Nr: ZP.240.50.2021

ODPOWIEDZI NA PYTANIA, WYJAŚNIENIA I MODYFIKACJA SWZ

Dotyczy postępowania na: **Wykonanie rozbudowy monitoringu wokół Toru Regatowego Malta w Poznaniu**

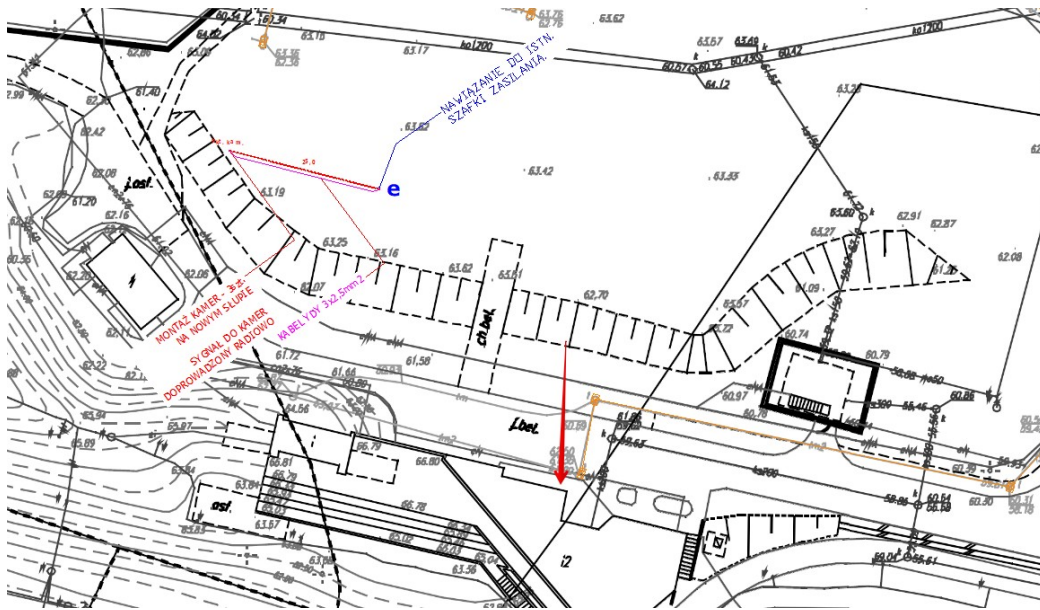
8. W projekcie wykonawczym brak informacji o sposobach zabezpieczenia obwodów zasilania 230V AC. Prosimy o uzupełnienie projektu o niezbędne informacje.

Odp. zabezpieczenie instalacji leży po stronie wykonawcy, należy zastosować podstawowe zabezpieczenia przewidziane do takich instalacji zgodnie z odpowiednimi rozporządzeniami i przepisami.
